## EDITAL DE TOMADA DE PREÇOS Nº 02/2023

**PARECER JURÍDICO**

**OBJETO:** Contratação de empresa especializada para execução da cerca e construção da guarita localizada no Lote Rural n.º 108, gleba São José – Colônia Santa Helena no Município de São José das Palmeiras, conforme projeto, cronograma, memorial descrito e orçamento.

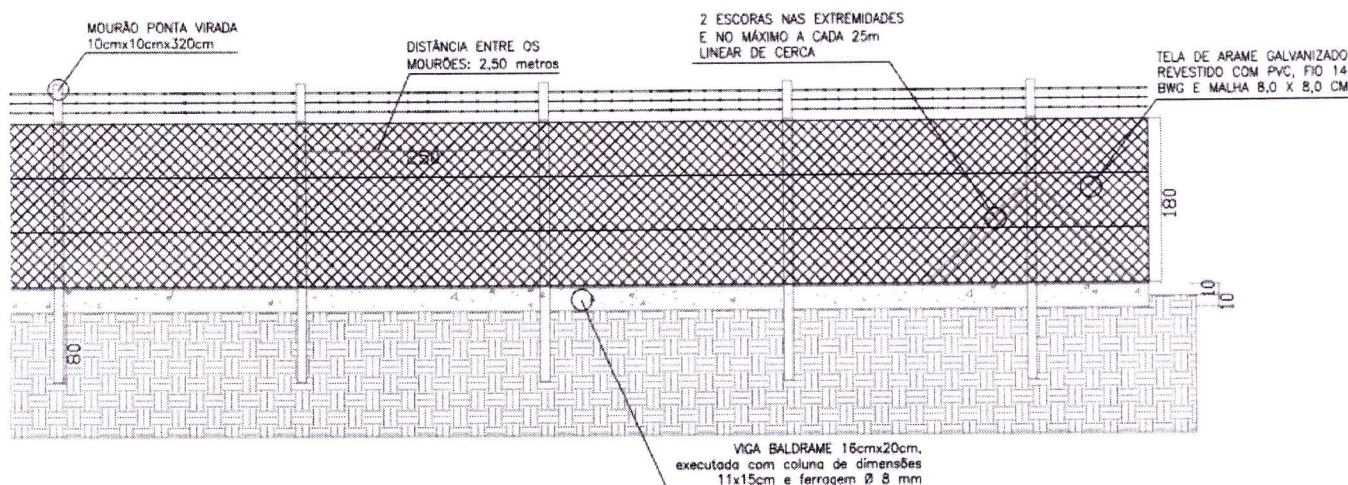
O projeto, na prancha "Projeto cerca A1", detalha o cercamento com mourões de concreto de 10x10x320cm, espaçados a cada 2,50m. Contudo, na referência (SINAPI 98522) utilizada para a execução deste serviço, na planilha de orçamento da obra, a composição indica a utilização de mourões de concreto de 10x10x230cm, espaçados a cada 2,60m.

A variação de preço entre os mourões de 3,20m e 2,30m chega a 40%. Sendo esse material um dos mais significativos no preço da obra.

Ainda, o volume de concreto composto na referência, para execução da viga baldrame, não condiz com o volume necessário, conforme a dimensão da viga baldrame disposta no projeto. Outro mais, também não esta quantificada na composição referencial, as escoras necessárias para execução conforme projeto.

Assim, é necessário a compatibilização entre o projeto e o orçamento.

Após análise do caderno licitatório, bem como o conteúdo da impugnação ao edital protocolado pela empresa interessada, percebe-se os erros apontados pelo Impugnante ultrapassam o mero aspecto formal, ocasionando o prejuízo da continuidade do certame, já que tem o condão de alterar o equilíbrio econômico e a essência do objeto a ser licitado.

Neste sentido, diante dos erros e equívocos identificados de ofício, com o objetivo de evitar maiores prejuízos as empresas interessadas, se faz necessário a anulação do certame e cancelamento do ato, nos termos da Súmula 473 do STF.

Recomenda-se o retorno do caderno licitatório à fase interna de elaboração, porém, dessa vez, **recomenda-se maior atenção da equipe de engenharia**, já que se trata da segunda anulação do ato.
